**Stellungnahmen der Entwurfsteams zu den Ergebnissen der  
Verkehrsberechnungen und der klimaökologischen Begleitung vom Dez. 2019**

# **MASTERPLAN IM NEUENHEIMER FELD / NECKARBOGEN PLANUNGSATELIER STUFE III**

## **2. STELLUNGNAHME VERKEHRSMODELLKORREKTUR**

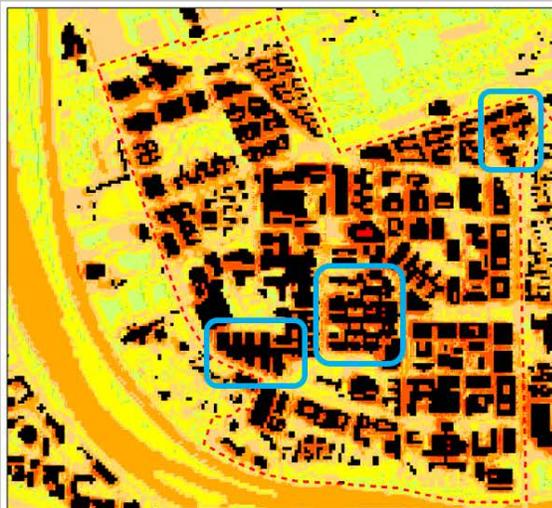
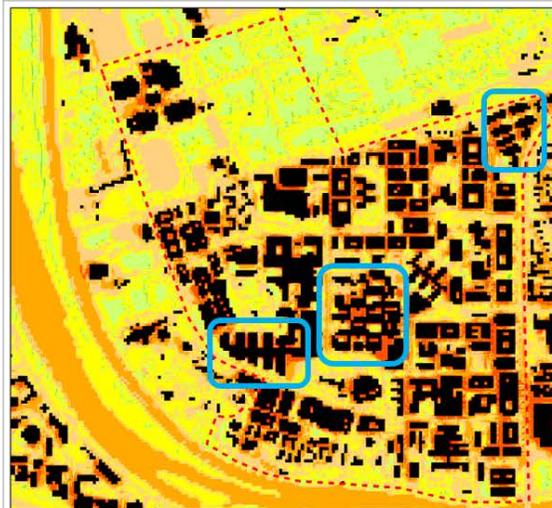
“Hiermit möchten wir uns an Sie wenden und sagen, dass wir die Aussage der vergleichenden Klimamodellierung in Frage stellen. Wenn Sie die von uns blau gerahmten Flächen vergleichen, dann sind das alles Flächen, an denen niemand von den verschiedenen Teams Veränderungen vorgenommen hat, die ein derartig anderes thermisches und klimatisches Verhalten im Gesamtareal glaubhaft machen.

Wenn das aber schon der Fall ist bei Flächen, die niemand bearbeitet hat, dann stelle sich doch sehr stark die Frage, wie realistisch und verlässlich überhaupt irgendeine Aussage sein kann, wo wir uns alle in der Herangehensweise unterscheiden.

Deshalb bitten wir, dass die bisher gelieferte Arbeitsgrundlage als Entscheidungskriterium zumindest nicht herangezogen werden sollte, sondern erst nach einer glaubhaften Überarbeitung, zu der die Fachplaner entsprechend beitragen konnten, sodass eine glaubwürdige und belastbar vergleichende Aussage zu den städtebaulichen klimatischen Ansätzen getroffen werden kann.”
